B 198 Ortsumgehung Mirow, Südabschnitt

Deckblatt DN3 zu Blatt Nr. N3

Unterlage Nr. 12.4.2

Lageplan Waldflächenbilanz

Blatt Nr. DN3

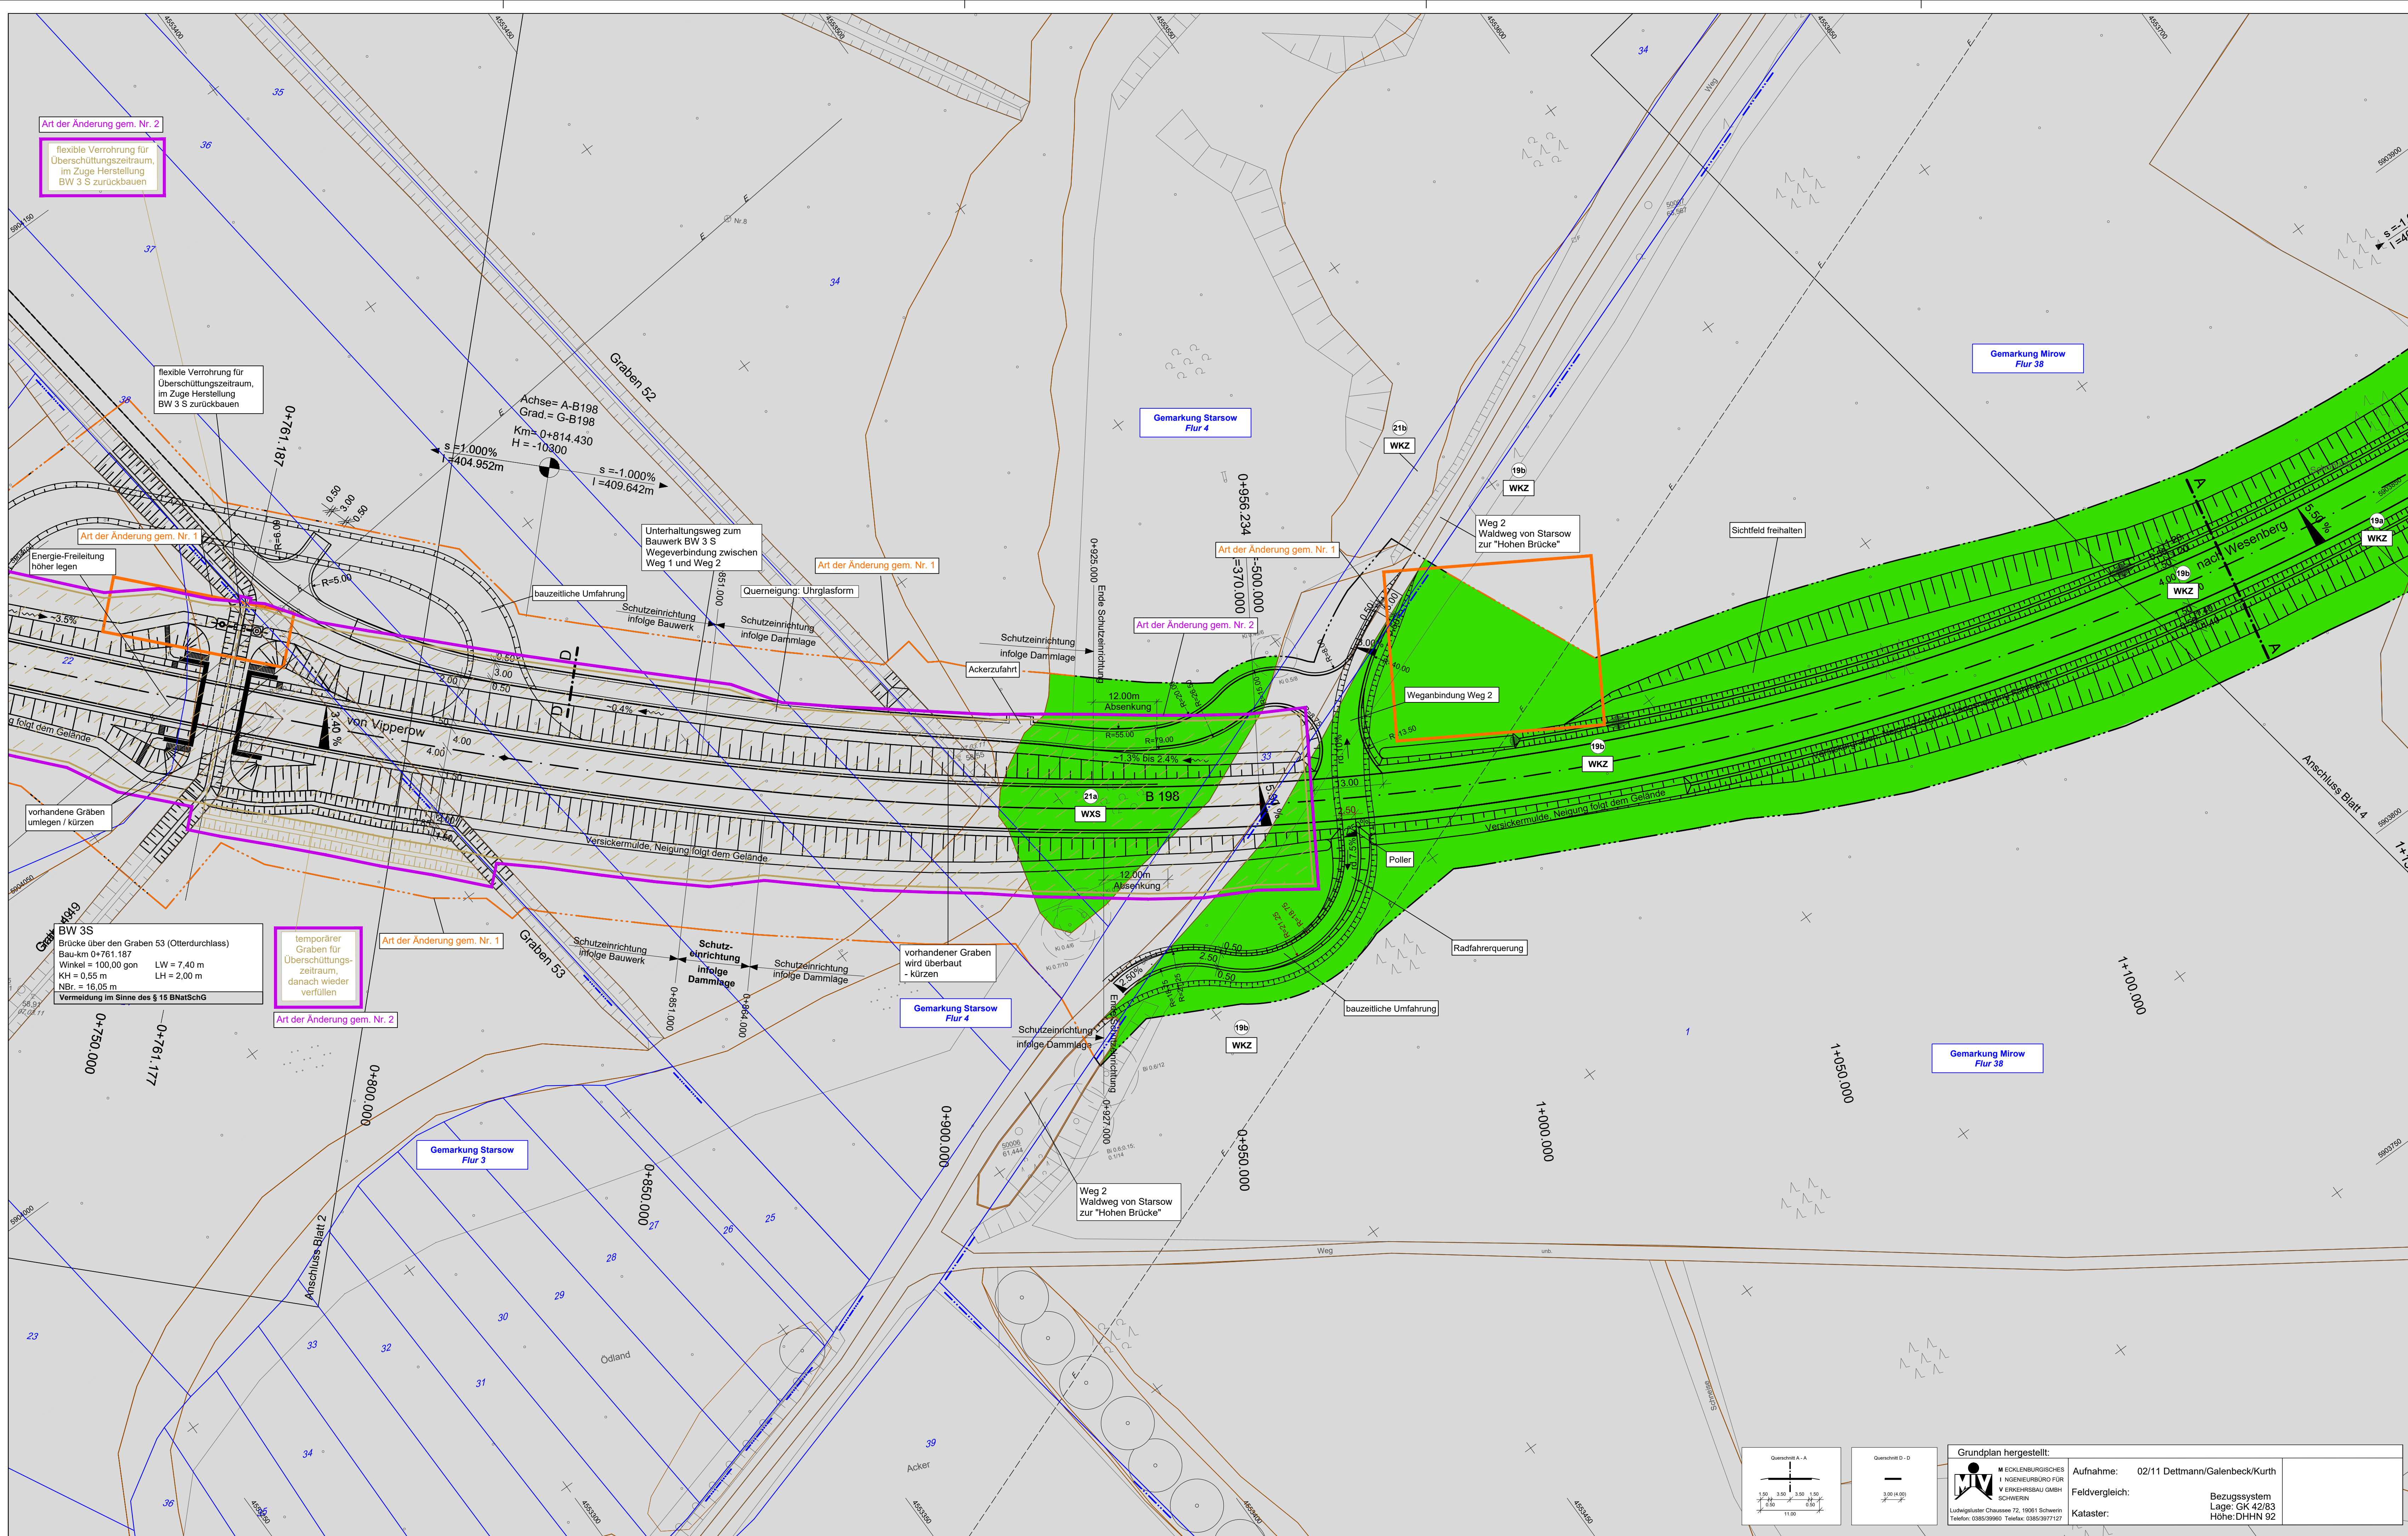
2	Änderung Gründungsverfahren Starsowwiederung aufgrund §13 KSG	15.02.2022	Görlich
1	sachrichtliche Übernahme techn. Änderungen (vgl. Unterlage 7, MIV Neustrelitz, 11/2017)	05.03.2018	Langer
Nr.	Art der Änderung	Datum	Aufgestellt
